„Rekonstrukce ŽST Batelov včetně DOZ výhybny Spělov“

Vysvětlení, změny a doplnění zadávací dokumentace - Dodatek č. 3

TYPOVÁ SESTAVA ULIČNÍ VPUSTI

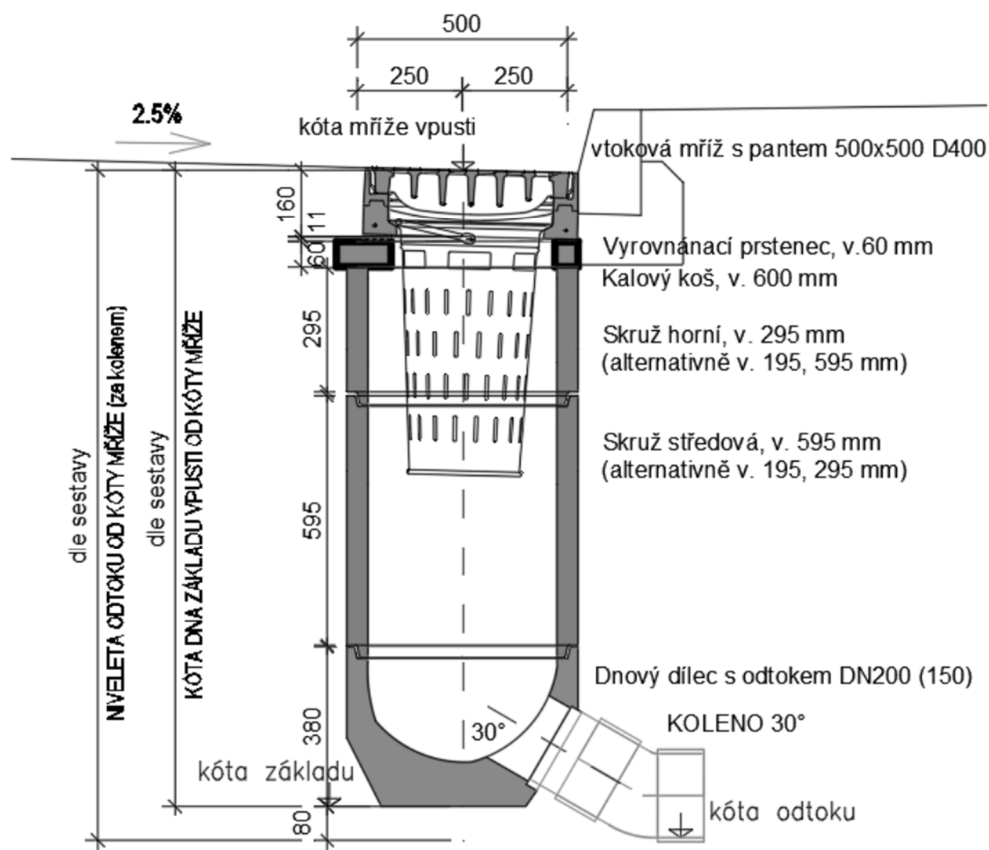
Pol. 89712 VPUŠŤ KANALIZAČNÍ ULIČNÍ KOMPLETNÍ Z BETONOVÝCH DÍLCŮ 2,000 KUS

- dodávku a osazení předepsaných dílů včetně mříže = nutno upřesnit
- výplň, těsnění a tmelení spar a spojů,
- předepsané podkladní konstrukce – chybí řez

V předložené PD v tomto objektu není detail této požadované vpusti. Prosíme doložit včetně přesnější specifikace.

- 1) Uliční vpusti budou betonové celoprefabrikované s koši na bahno pro mříž 500x500mm, s vtokovou mříží z tvárné litiny, tř. D400. Uliční vpusti budou sestaveny z prefabrikovaných dílců bez kónusu podle normy ČSN EN 1917. Prefabrikáty budou spojovány v souladu s požadavkem výrobce maltou (tmelem) s odolností na SVP XF4. Užití montážní pěny se nepřipouští. Uložení dnového dílce na lože ze zavlhlé betonové směsi. Výšku (sestavu dílů) vpusti je třeba přizpůsobit konkrétnímu místu použití.

2) VTD jednotlivých dílů dodává dodavatel výrobků. V PD se nesmí uvádět jméno výrobce a nemůžeme doložit konkrétní výkres výrobků.

SCHÉMA ULOŽENÍ POTRUBÍ PLAST DN200

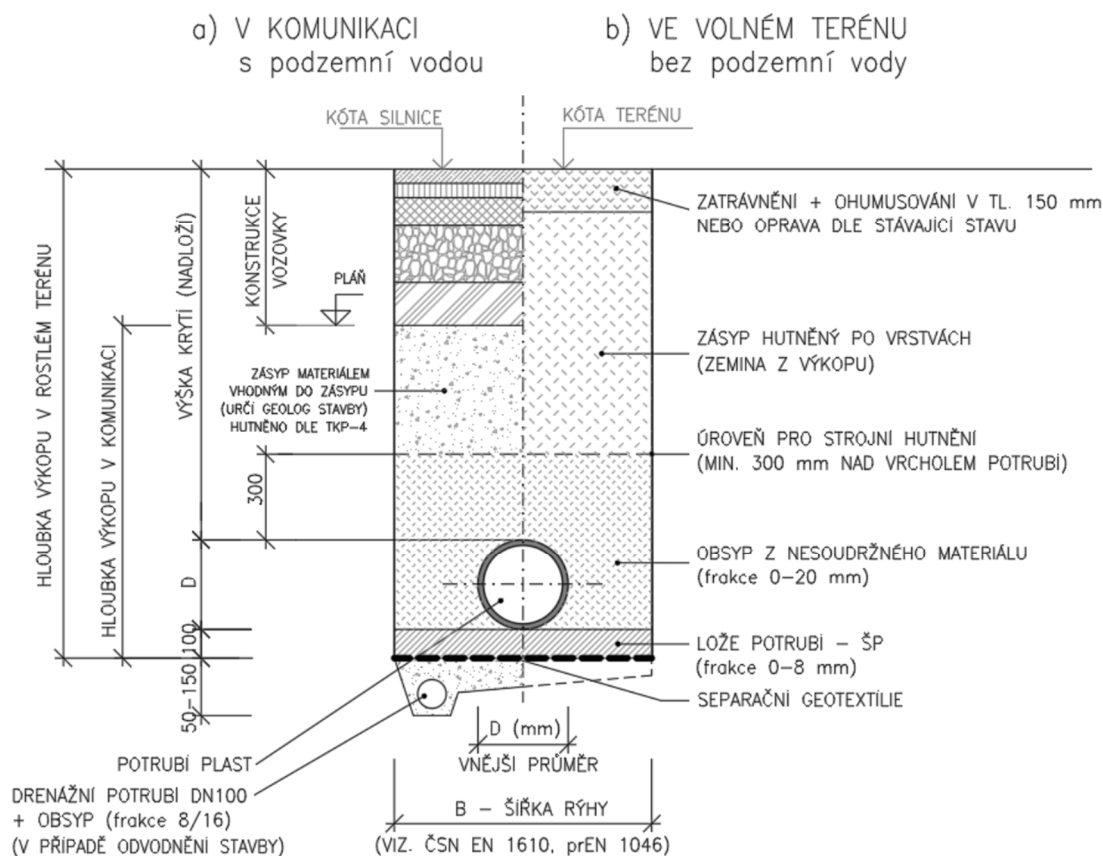
Pol. 87434 POTRUBÍ Z TRUB PLASTOVÝCH ODPADNÍCH DN DO 200MM 69,100 M

Chybí specifikace požadovaného materiálu vč. tuhosti. Dále chybí detail uložení. Prosíme doložit.

2) Potrubí odvodnění je navrženo z kanalizačních hrdlových trub z plastických hmot (plnostěnné, nebo se strukturovanou stěnou) světlosti DN 200. Materiálové provedení musí být v souladu s TP 83 k zajištění kvality staveb. Kruhová tuhost kanalizačního potrubí je požadována minimálně SN 12. Plastové trouby se strukturovanou stěnou podle ČSN EN 13476-3+A1 jmenovité světlosti $DN \leq 500$ mm musí mít tloušťku stěny vnitřní vrstvy minimálně 3 mm.
